Предмет: Резиновое уплотнительное кольцо
топливного бака

No. 2008-15

Год	Модель	Номер модели	Серийный номер
2006 / 2007 / 2008	Outlander EFI	Все	Все
2007 / 2008	Renegade

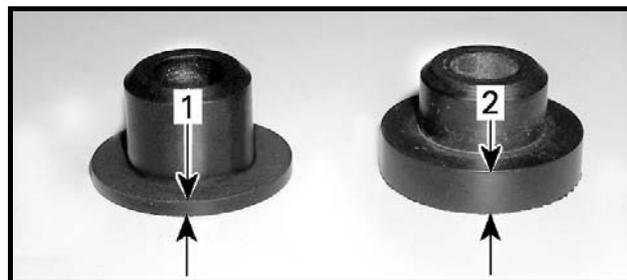
С мая 2008 года, в системе вентиляции топливного бака используется новое резиновое уплотнительное кольцо. Это новое резиновое уплотнительное кольцо теперь доступно для заказа в качестве запчасти, и его установка возможна на модели предыдущих лет выпуска.

1. Новое резиновое уплотнительное кольцо с тонким фланцем (P/N 293 830 136)
2. Старое резиновое уплотнительное кольцо с толстым фланцем (P/N 570 045 500)

Всегда используйте резиновое уплотнительное кольцо нового исполнения, при ремонте системы вентиляции топливного бака на вышеуказанных моделях.
